Opinia Nr 006442

z wyników przeprowadzonych oględzin - ekspertyzy urządzeń grzewczo-kominowych

w budynku przy ul. Lelewela nr 5/9 w Wałbrzychu
dotycząca urządzeń grzewczo-kominowych używanych przez
B.O.K. Szczawienko

SKŁAD ORIENTACYJNY

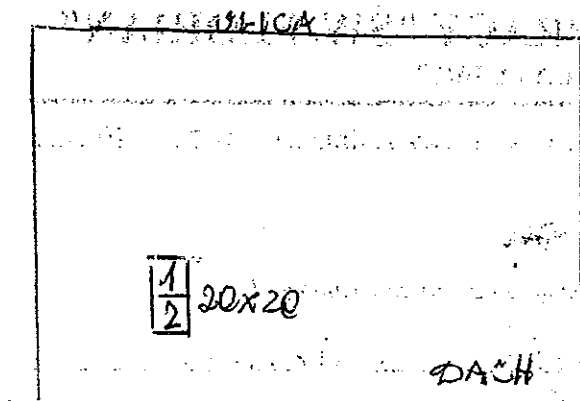
1. Po likwidacji wentylacji Tarkentla M-3 w przekrobie nr 2 można będzie porzucić piec żel lub podłączyć do niego piec pokojowy, kachelowy. Zamiast powyższych piecy dla kotła gazowego CO lub CO w opał stały należy wykonać nowy przewód zgodnie z obowiązującym przepisami i w oparciu o projekt.
2. Wentylację schowka kuchni wykonać wg obowiązujących przepisów - projektu.
3. Dla prawidłowego funkcjonowania urządzeń kominowych zapewnić należy przepływ powietrza z zewnątrz poprzez urządzenie nawiewne.
